ウルトラファインバブルアダプター

ふる配管の逆（誤）接続に関するお知らせとお願い

ウルトラファインバブルアダプター 配管の点検方法について

【モデルチェンジ機の発売について】

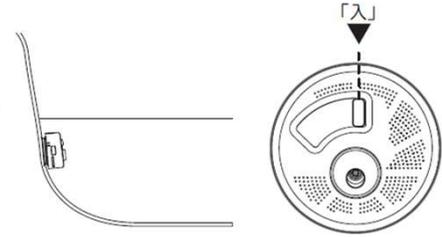
ふる配管の「行き」側に逆止構造を追加することにより、逆接続された場合でも循環しない仕様変更を行っております。

新品番 : KWA083B41、KWA083B42
発売時期 : 2026年2月2日
